Änderung der Uferschutzplanung

Erläuterungsbericht (Bericht nach Art. 47 RPV)

Einwohnergemeinde Twann-Tüscherz
Moos 11
2513 Twann

BHP Raumplan AG
Güterstrasse 22a
3008 Bern

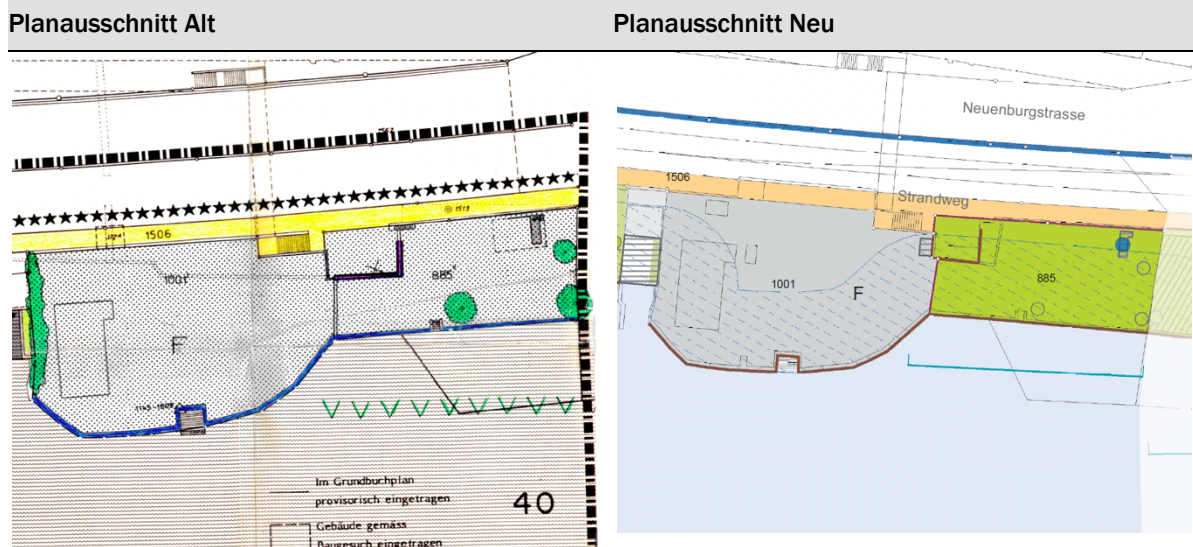
Flächengleiche Umlegung des unbebauten Baubereichs-Fläche aus dem Gewässerraum

Eine Teilfläche des unüberbauten Baubereich liegt im Gewässerraum und ist folglich nicht überbaubar. Die Parzelle liegt zudem nicht innerhalb einer Reihe von überbauten Parzellen, wie es Art. 41c Abs. 1 lit. abis GSchV verlangt, sondern am Rande einer solchen Reihe. Zudem steht eine Baute auf dieser Parzelle, und zwar mehrheitlich ausserhalb des bisherigen Baubereichs. Dieser wird soweit im Gewässerraum liegend aufgehoben und flächengleich aus dem Gewässerraums nach Norden verschoben, so dass die bestehende Baute darin zu liegen kommt.

4.1.3 Änderung Parzelle Nr. 2186

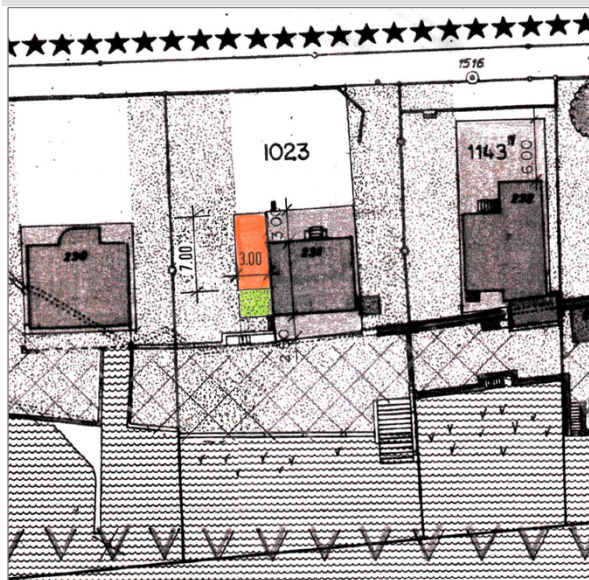
Umlegung der Zone für öffentliche Nutzung in die Grünzone und flächengleiche Umlegung des Baubereichs auf der Parzelle 2186.

Der Baubereich liegt am Rande überbauter Baubereiche und Art. 41c Abs. 1 lit. abis GSchV ist nicht anwendbar. Dieser unbebaute Baubereich wird soweit im Gewässerraum liegend aufgehoben und flächengleich umgelegt. In diesem Zusammenhang muss das bestehende Schutzgebiet im Bereich der Baubereichsumlegung aufgehoben werden.

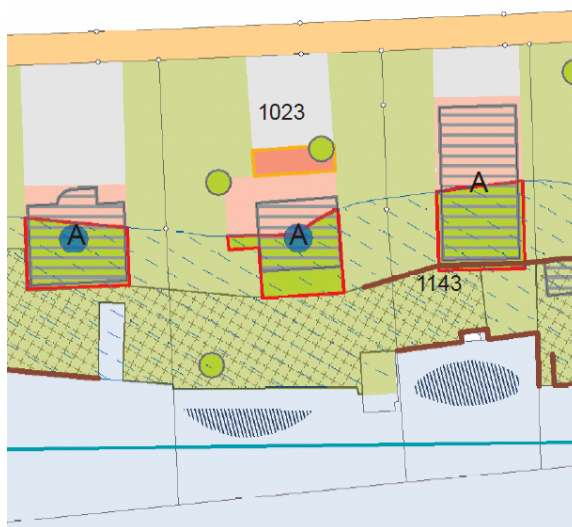
Der Baubereich wird im südlichen Teil gegen den See um 2.50 Meter verringert und im Bereich der Erschliessungsfläche um 2.50 Meter vergrößert.

Der flächenneutrale Abtausch des Baubereichs verbessert die Nutzung des Grundstücks. Er hat geringe Auswirkungen auf das Orts- und Landschaftsbild, da die Vergrößerung des Baubereichs auf der See abgewandten Seite innerhalb der Erschliessungsfläche erfolgt.

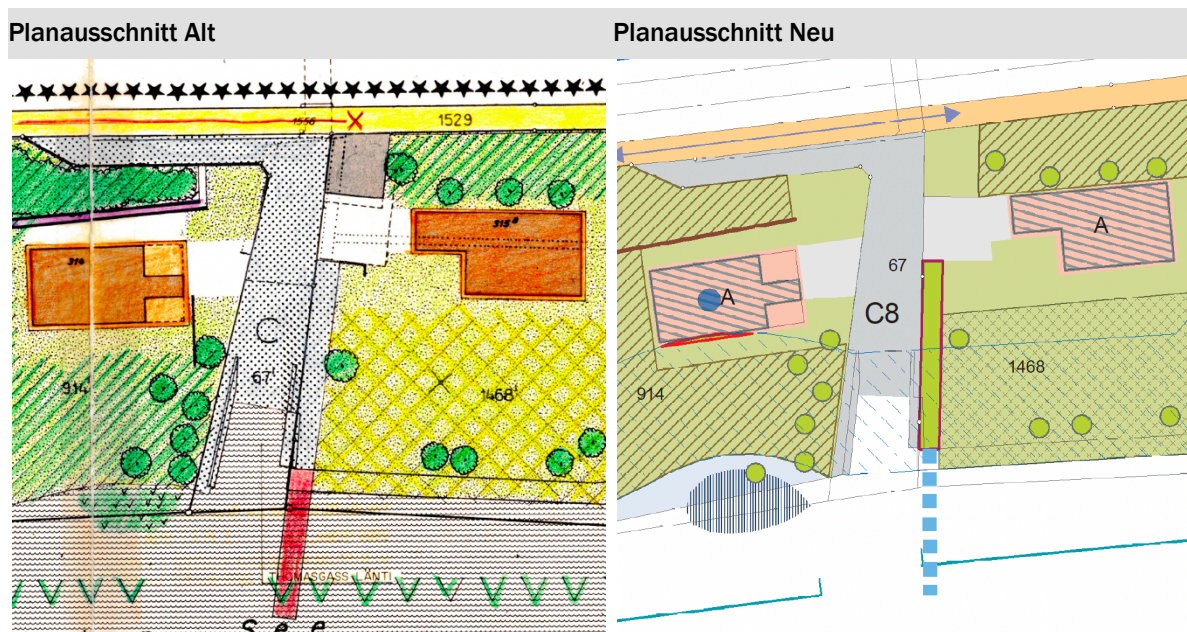
Der Baubereich und die Erschliessungsfläche wird an die östliche Parzellen-seite verschoben.

4.2.4 Änderung Parzellen Nr. 62 und 777

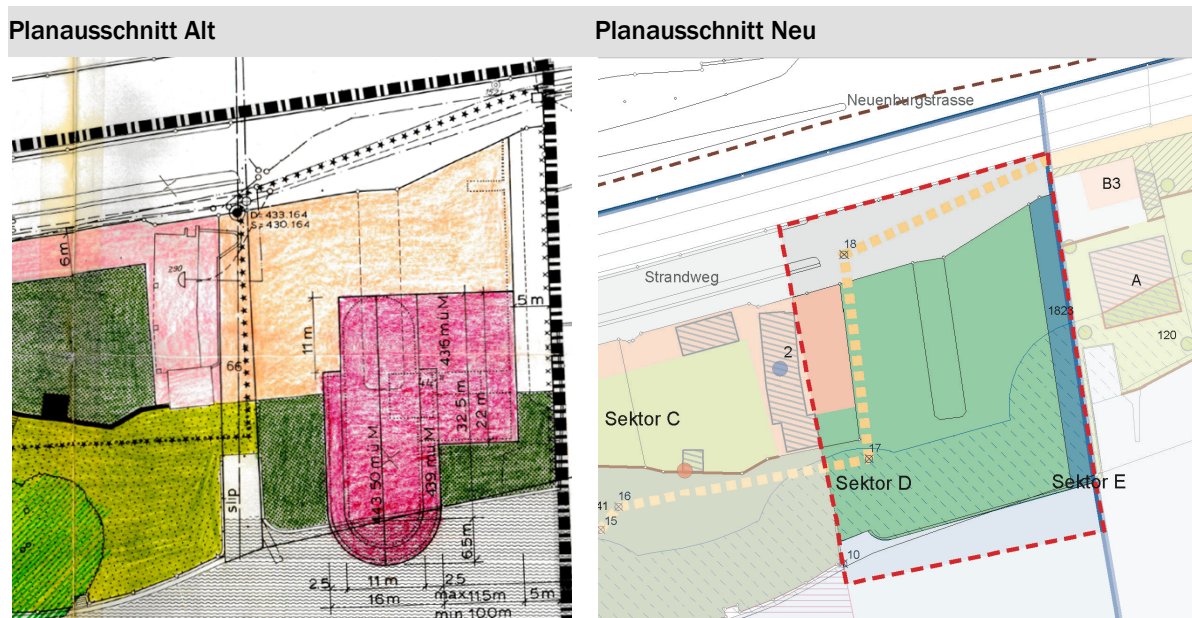
Lagekorrektur des Fluebachs und Anpassung des Gewässerraumes anhand der korrigierten Bachachse.

Die Lage des Fluebachs wurde aus der Ortsplanung übernommen. Im Rahmen der Behandlung der Einsprachen zeigte sich, dass die Lage des eingedolten Fliessgewässers in der Uferschutzplanung so nicht richtig abgebildet wird. In Zusammenarbeit mit dem Geometer der Gemeinde (Geoplan Team AG, Nidau) wurde die genaue Lage der Leitung des Fluebachs nun vor Ort festgestellt und dokumentiert.

Aufgrund der neu festgestellten Lage der Leitung wird die Gewässerachse des Fluebachs und der dazugehörige Gewässerraum von 11m Breite im Uferschutzplan angepasst.

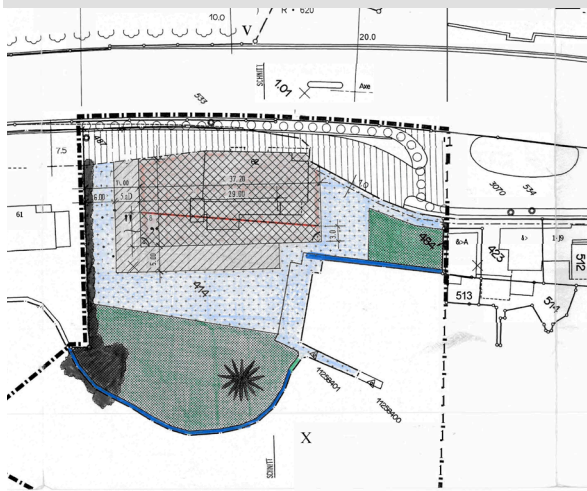
Lagekorrektur des Malehusbrunne und Anpassung des Gewässerraumes anhand der korrigierten Bachachse.

Die Lage des Malehusbrunne wurde aus der Ortsplanung übernommen. Im Rahmen der Behandlung der Einsprachen zeigte sich, dass die Lage des eingedolten Fliessgewässers in der Uferschutzplanung so nicht richtig abgebildet wird. In Zusammenarbeit mit dem Geometer der Gemeinde (Geoplan Team AG, Nidau) wurde die genaue Lage der Leitung des Malehusbrunne nun vor Ort festgestellt und dokumentiert.

Aufgrund der neu festgestellten Lage der Leitung wird die Gewässerachse des Malehusbrunne und der dazugehörige Gewässerraum von 11m Breite im Uferschutzplan angepasst. Gemäss Vorgaben des Kantons darf ein Baubereich nicht von einem Gewässerraum überlagert werden, daher wird auf den Parzellen Nr. 61 und 431, im Bereich des Gewässerraums, der Baubereich D aufgehoben und die Fläche dem Sektor G (Art. 10 B Uferschutzvorschriften Nr. 3, Grün- und Gartenbereich) zugewiesen.

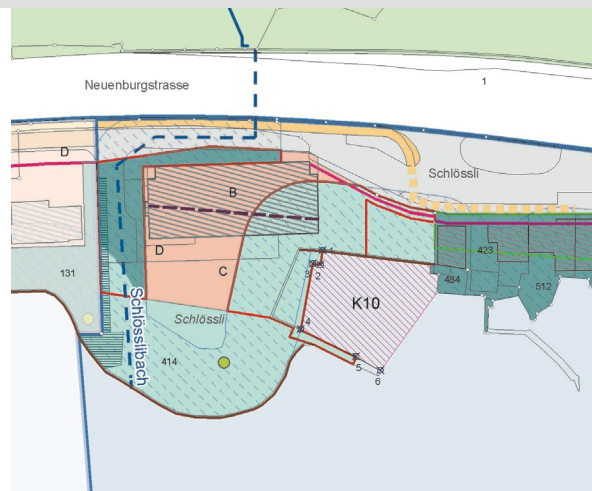
Lagekorrektur des Schlösslibach und Anpassung des Gewässerraumes anhand der korrigierten Bachachse.

Die Lage des Schlösslibachs wurde aus der Ortsplanung übernommen. Im Rahmen der Behandlung der Einsprachen zeigte sich, dass die Lage des eingedolten Fliessgewässers in der Uferschutzplanung so nicht richtig abgebildet wird. In Zusammenarbeit mit dem Geometer der Gemeinde (Geoplan Team AG, Nidau) wurde die genaue Lage der Leitung des Schlösslibachs nun vor Ort festgestellt und dokumentiert.

Aufgrund der neu festgestellten Lage der Leitung wird die Gewässerachse des Schösslibachs und der dazugehörige Gewässerraum von 11m Breite im Uferschutzplan angepasst. Gemäss Vorgaben des Kantons darf ein Baubereich nicht von einem Gewässerraum überlagert werden, daher wird auf der Parzelle Nr. 414, im Bereich des Gewässerraums, der Baubereich D aufgehoben und die Fläche dem Sektor G (Art. 9 Uferschutzvorschriften Nr. 4, Grün- und Gartenbereich) zugewiesen. Die bisherige Uferschutzzone bleibt unverändert bestehen.

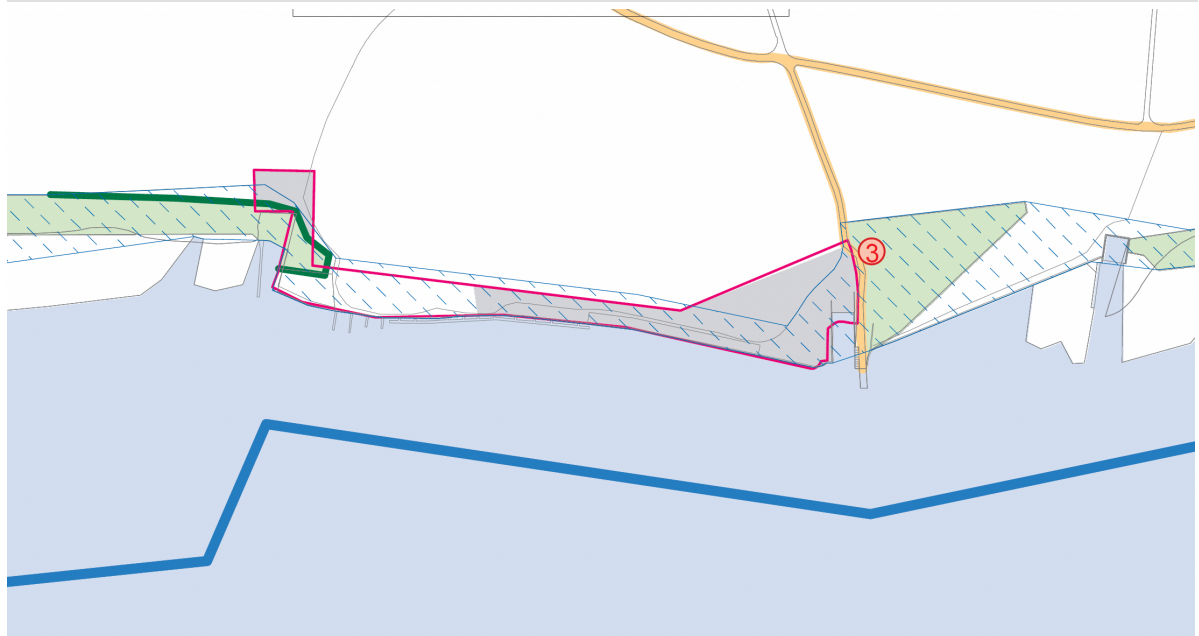
Die Freifläche wird aufgrund der Waldfeststellung und des Amphibienlaichgebiet (Ortsfeste Objekte) reduziert.

Am südlichen Ufer (im Bereich der Bootsanbindestellen) besteht eine Überlagerung des Amphibienlaichgebiets von nationaler Bedeutung und der Freifläche nach SFG. Die Freifläche nach SFG darf das Amphibienlaichgebiet nicht überlagern. Sie wird entsprechend zu verkleinert.
